**ADEGUAMENTO E POTENZIAMENTO IMPIANTO DI VADO LIGURE
ZONA INDUSTRIALE
2^ FASE - PRG CON MODULO 750 m DI UN BINARIO; ACC CON
IMPLEMENTAZIONE IN APPARATO DI SEGNALAMENTO ALTO DA
TRENO**

**ID 9143 - INTEGRAZIONI ALLE RICHIESTE DELLA COMMISSIONE
TECNICA VIA - VAS**

NOTA CTVA.REGISTRO UFFICIALE.U.0000818.25-01-2023

Figura 1 - Schema di funzionamento con sonda "multi parametrica" e paratoie meccaniche.

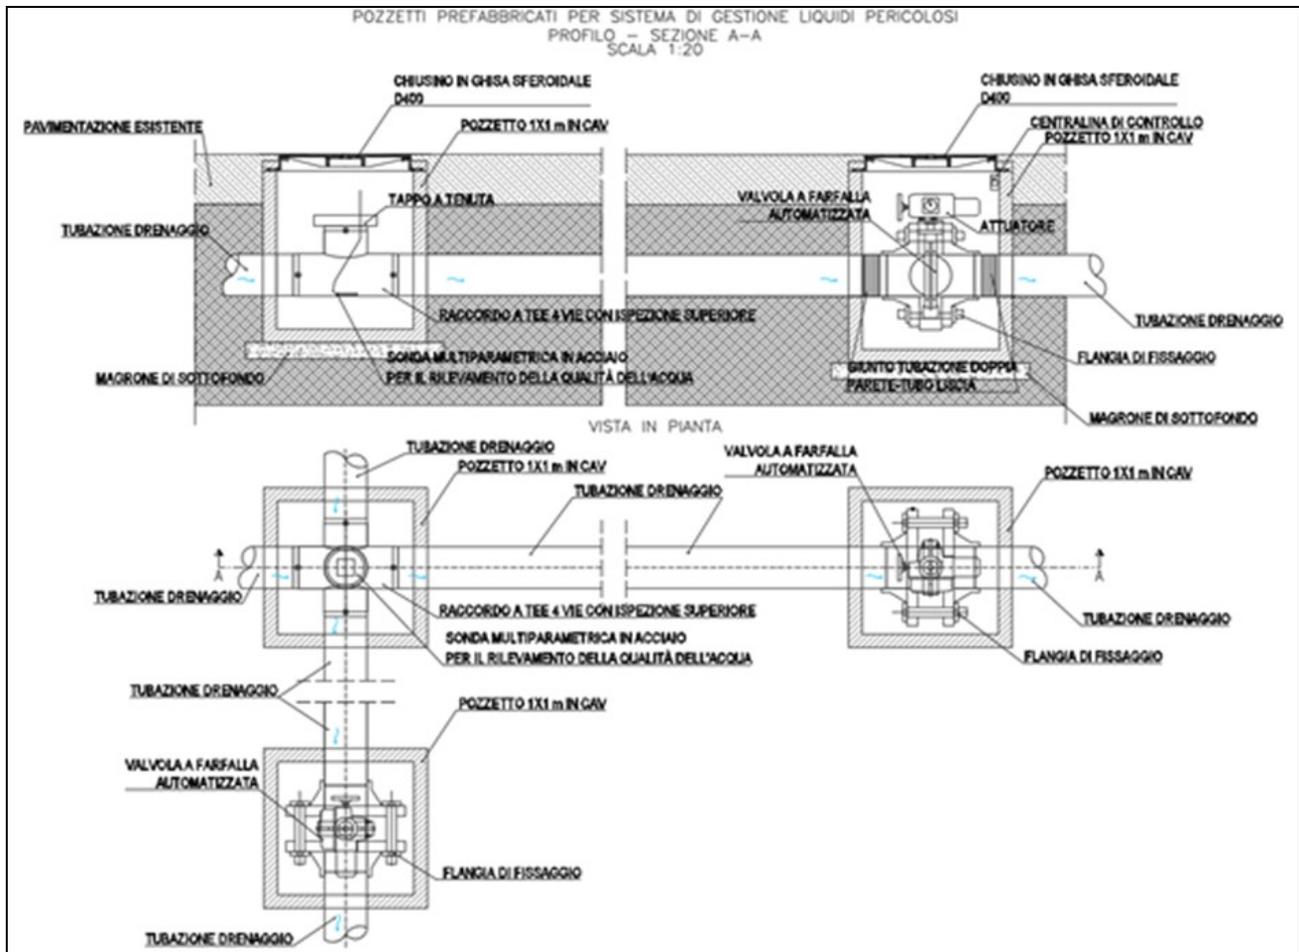
1.1 Con riferimento al sistema di raccolta delle acque relativamente al binario I - merci pericolose dettagliare la descrizione del sistema di dispersione; allegare al Piano di Monitoraggio, una specifica procedura gestionale relativa all'utilizzo della vasca di raccolta liquidi inquinanti di tale area; suddetto documento dovrà chiarire e dettagliare le modalità di attivazione e gestione degli allarmi, delle paratoie e modalità di comunicazione agli enti competenti al controllo

La logica di funzionamento del sistema prevede una sonda di rilevazione della qualità delle acque di scarico che controlla le valvole meccanizzate ed automatiche poste a valle della sonda.

In condizioni ordinarie la sonda indirizzerà gli scarichi meteorici verso la vasca di laminazione dalla quale defluisce verso il ricettore finale. In tali condizioni il drenaggio verso la vasca di cattura dei liquidi pericolosi sarà interdetto tramite la paratoia in posizione di chiusura.

Nello scenario di sversamento delle sostanze inquinanti, la centralina di controllo connessa con la sonda comanderà in posizione di chiusura la valvola che permette l'immissione delle acque meteoriche nella vasca di laminazione e, contemporaneamente, sarà operata l'apertura della paratoia per il drenaggio degli sversamenti verso la vasca di raccolta dei "liquidi pericolosi".

Si riporta nella figura seguente uno schema tipologico del sistema.
